Załącznik nr 1 do opisu przedmiotu zamówienia - opis stwierdzonych usterek

Odwodnienie prod. Hauraton wzdłuż fasady na poz. - 0,99 trybuny 1 Stadionu Miejskiego w Poznaniu

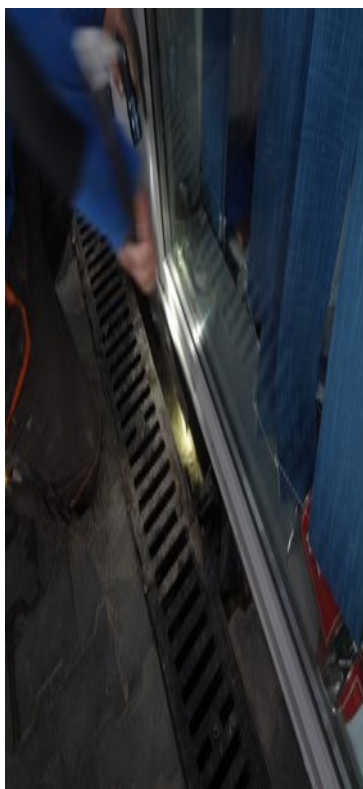
Koryto odwadniające wzdłuż okien fasadowych biur przy obfitych opadach deszczu nie odprowadza wody opadowej, jest niedrożne, powodując zalewanie pomieszczeń. Prawdopodobna przyczyna: niewystarczająca wydajność odwodnienia liniowego, ograniczona jego przekrojem oraz zanieczyszczeniem oraz brak wodoszczelności fasady aluminiowo-szklanej biur (odwodnienie zostało zaprojektowane wzdłuż okien fasadowych).

Długość odwodnienia ok. 20 mb.

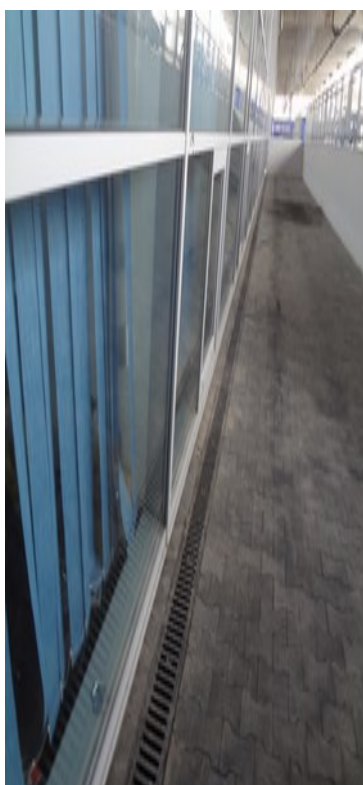
Stwierdzono brak izolacji przeciwwodnej ściany pod fasadą.

Spadek w kierunku fasady szklanej, poziom równy poziomowi posadzki.
